### CASE / FORD NEW HOLLAND - sarja 40 & 10

Tuotenumero 3482 600 105  
MF 330

#### OHJE

Kuva 1: 330 mm yksitasoinen kalvojouskytkin

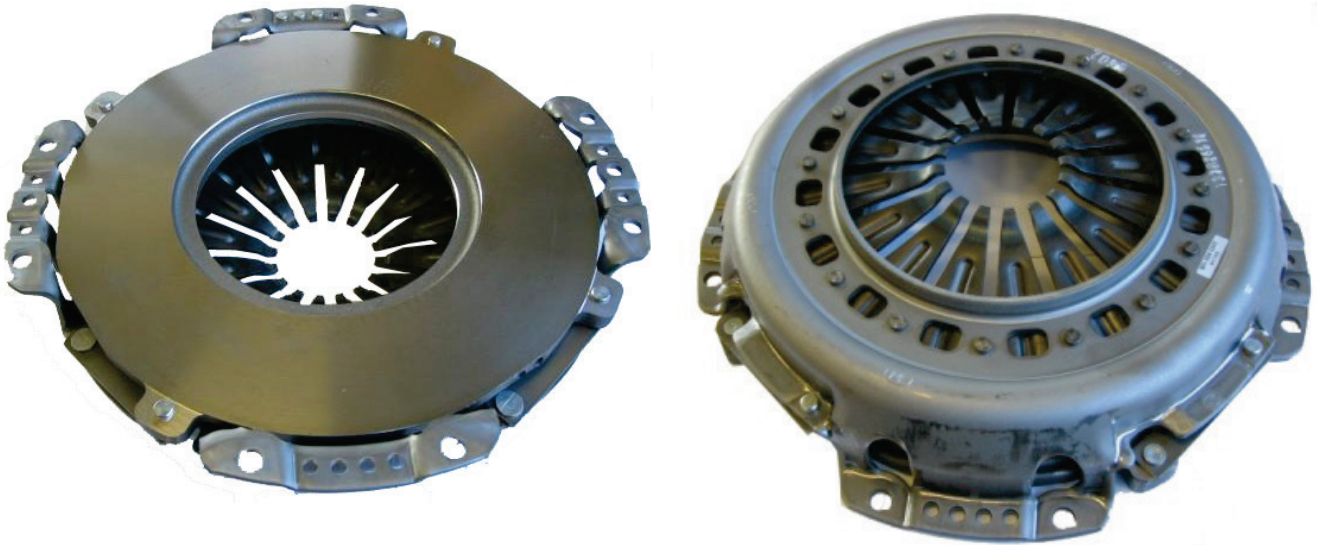
Kun 4 vivun kierrejouskytkin korvataan SACHS-kalvojouskytkimellä, osalevyt jäävät pois.  
SACHS-kalvojouskytkimen saa asentaa vain SACHS-kytkinlevyn kanssa (katso taulukkoa).

1878 600 520 > 320 mm	1878 600 519 > 330 mm	1864 600 304 > 330 mm
Vääntövaimennettu kytkinlevy, jossa 7 paria Ceram-päällysteitä	Orgaaninen, vääntövaimennettu kytkinlevy	Orgaaninen, vaimentamaton kytkinlevy
